INFO TECHNIQUE

Changement de matériau de la poulie de renvoi

réf. 532 0111 10

Photo 1 : Ancienne version avec bande de roulement céramétallique

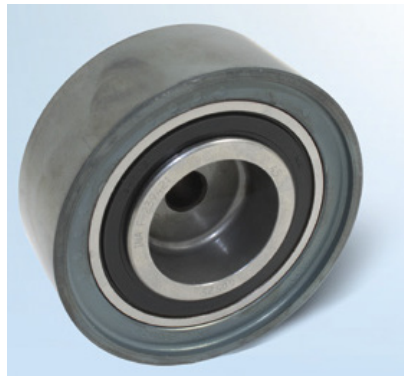
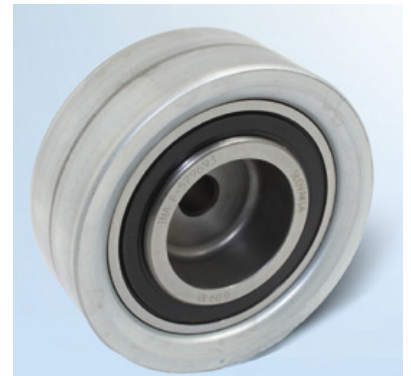
Malgré la différence de finition, les deux modèles de poulies de renvoi sont utilisables sans aucune réserve sur tous les véhicules désignés dans le catalogue.

Dans le cadre du développement permanent de nos produits, la bande de roulement de la poulie de renvoi réf. 532 0111 10, jusqu'à présent céramétallique, est désormais en acier. Pendant la phase de transition, il est possible que les deux modèles de poulie de renvoi, avec bande céramétallique ou en acier, soient livrés.
